wir – das sind die benachbarten Bürger, die sich über die realisierten Planungsideen freuen dürfen - möchten Sie als Teilnehmer am Realisierungswettbewerb zur "Bildungslandschaft Altstadt Nord" auf Wünsche und Anregungen der Kölner Bürgerinnen und Bürger hinweisen.

Dr. Benedikt Scholtissek für die Bürgerinitiative Klingelpützpark

Senkgarten (Ecke Gereonswall/Vogteistraße) und Mensagebäude

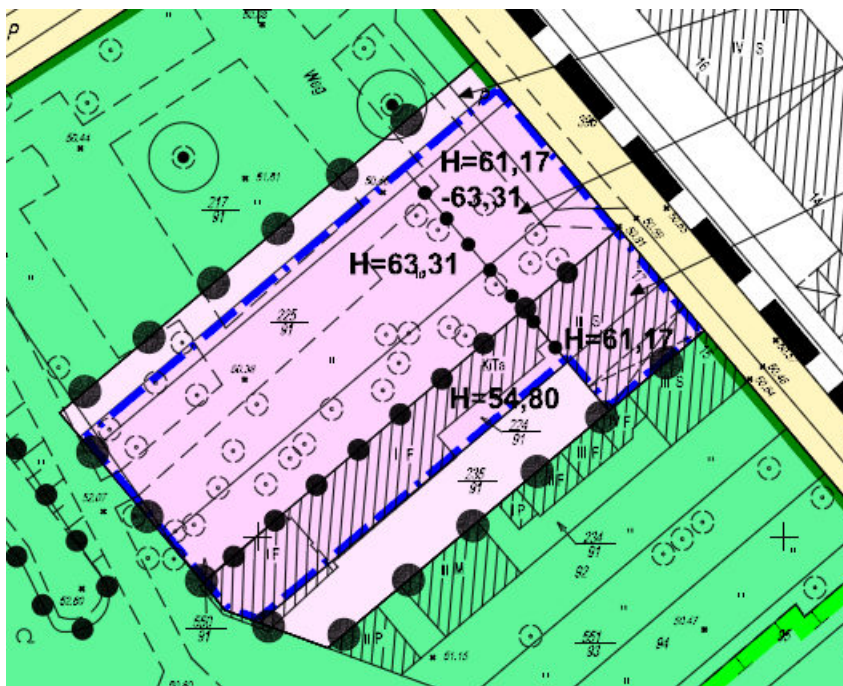
Der Klingelpützpark ist samt Senkgarten vom Rheinischen Verein für Denkmalpflege und Landschaftsschutz als denkmalwürdig eingestuft worden – siehe http://www.lvr.de/app/presse_rvdl/z911301/d4160183-8a53-4844-bff7-4df699d954be.asp.

Die Erhaltung der Platane an der Vogteistraße ist klarer politischer Wille und somit Planungsvorgabe. Der gesamte Kronenbereich der großen Platane an der Vogteistraße ist zu erhalten. Andernfalls ist

eine langfristige Erhaltung des Baumes nicht möglich. Die Planungsvorgabe gewährleistet die Sicherung der Platane nicht einwandfrei, da die Baugrenzlinie des B-Planentwurfs weit in den Kronenbereich des Baums hineinragt. Eine massive Beschneidung der Krone würde unweigerlich zu großen Baumwunden, Pilzbefall, nachlassender Vitalität des Baums und instabiler Baumkronengeometrie führen. Bei der Entwurfsgestaltung ist daher die exakte Lage des Kronenbereichs der Platane strikt zu beachten!

Zu beachten ist zudem die Kompensation des Verlustes an Bäumen durch Dachbegrünung und Fassadenbegrünung. Ziel muss es sein, die durch die geplanten Baumfällungen abgängige Transpirationsfläche soweit wie möglich zu ersetzen (Kühlung an Hitzetagen) sowie das geplante Gebäude durch die Vegetation visuell in den Park einzubinden.

Ausgleichsfläche Ecke Vogteistraße/Plankgasse

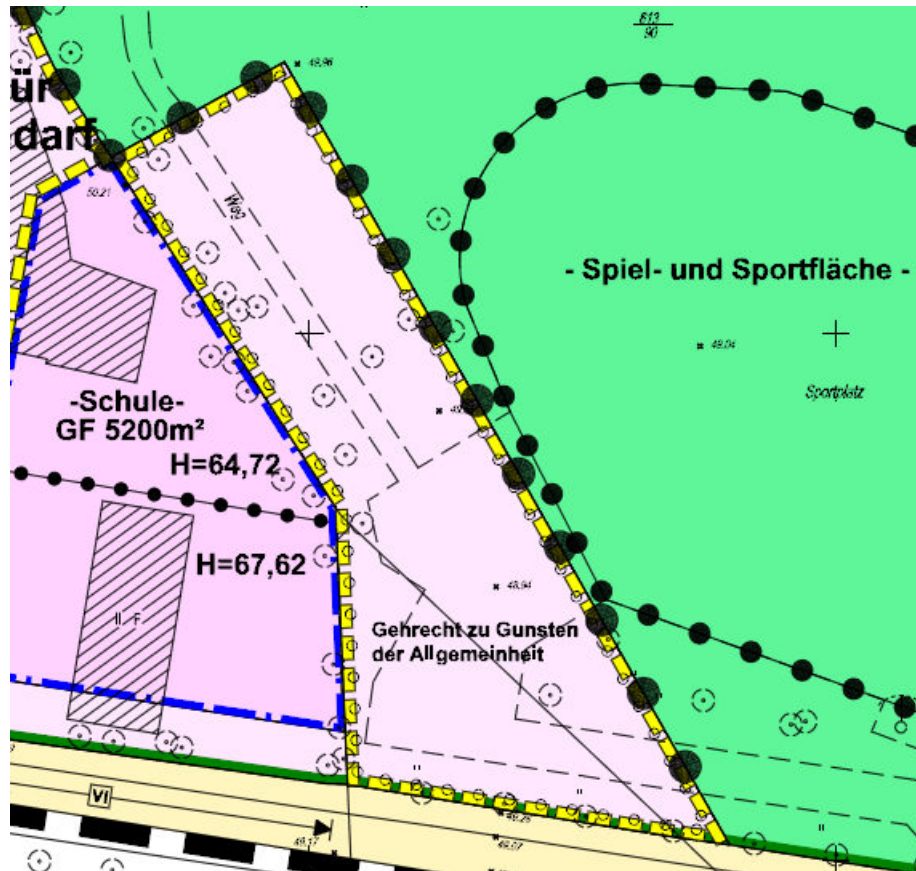
Hier befindet sich eine der beiden denkmalwürdigen Brunnenanlagen des Parks, die sich leider in einem schlechten Zustand befindet. Die Kölner Bezirksvertretung Innenstadt und die Bürgerinitiative Klingelpützpark haben sich wiederholt für die Instandsetzung der Brunnenanlage eingesetzt². Eine Entfernung der Brunnenanlage und Anrechnung als Kompensation für die baulichen Eingriffe in den Park (Bebauung, Flächenversiegelung) ist nicht hinnehmbar! Bislang ist dieser Bereich eine Ruhezone des Parks, die sehr gern von älteren Parkbesuchern angenommen wird. Die Neugestaltung der Parksituation sollte dies berücksichtigen durch Erhaltung der Ruhebänke, barrierefreie Wegeführung und durch eine Aufwertung des Parkbereichs mit pflegeleichten Staudenpflanzungen.
